【河川課所管 河川整備計画変更の報告資料】

河川整備計画変更の報告

牧田川圏域河川整備計画

県土整備部 河川課

【流量配分の変更 (JR東海道本線地点)】

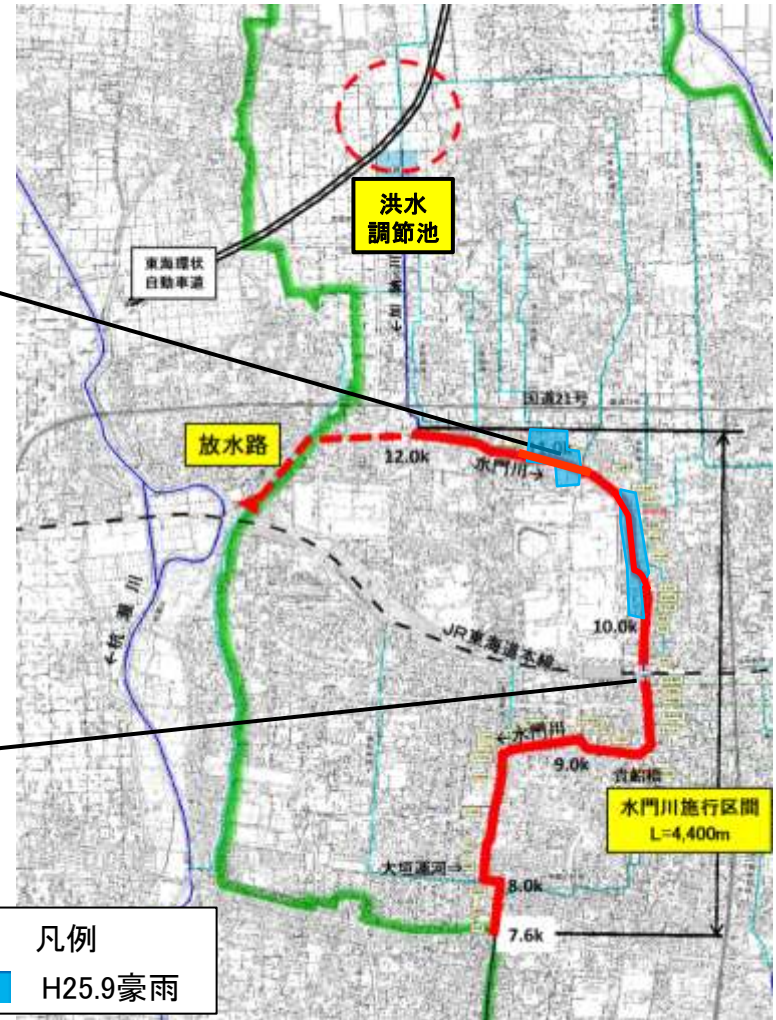
■水門川において、早期に治水効果を発現させ、浸水被害を軽減するため、河道、放水路、洪水調節池の流量配分を変更

○洪水調節池

5m³/s ⇒ 1m³/s (-4m³/s)

○放水路

4m³/s ⇒ 5m³/s (+1m³/s)

○河道

20m³/s ⇒ 23m³/s (+3m³/s)
